110-kV-Leitung Eickum - Enger Nr. 180/182

Lageplan

Mast-Nr. 2 - Mast-Nr. 3

Deckblatt

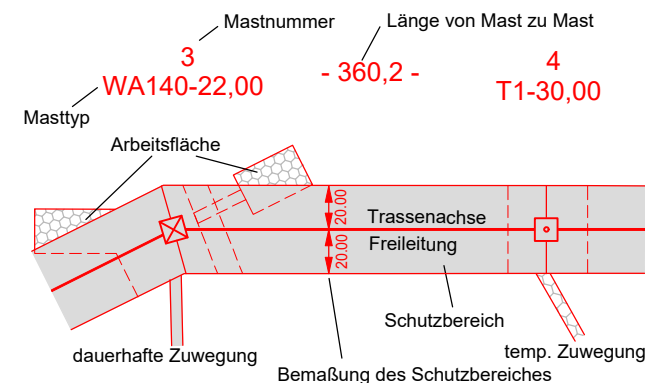
Darstellung in blau entspricht Deckblattänderung
Darstellung in magenta entspricht Deckblattänderung
